改善箇所説明図

不具合の内容

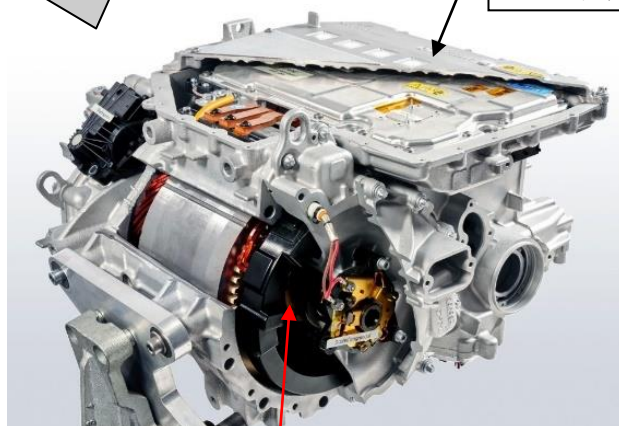
基準不適合発生箇所

電動制御ユニット

電動駆動ユニット

注) は、プログラムの書き換えを行う部品を示す。

電動制御ユニットの高電圧システムの絶縁モニタリング機能において、設計検討が不十分なため、電動駆動ユニット内のブラシモジュールとベアリングシールド間に異物が付着して絶縁不良が発生した場合に、絶縁抵抗の異常箇所を正しく検知できないことがある。そのため、回路全体に絶縁抵抗異常が発生していると誤認識することで、高電圧バッテリーシステムをシャットダウンして走行停止し、再始動できないおそれがある。

全車両、絶縁モニタリング機能のソフトウェアを対策プログラムに書き換える。

識別：作業完了車は、液晶モニターの設定画面で表示させることが出来るプログラムのバージョンが、03/2025.71 以上であることにより識別する。なお、ZAA-42DU44 は 07/2025.55 以上であることにより識別する。
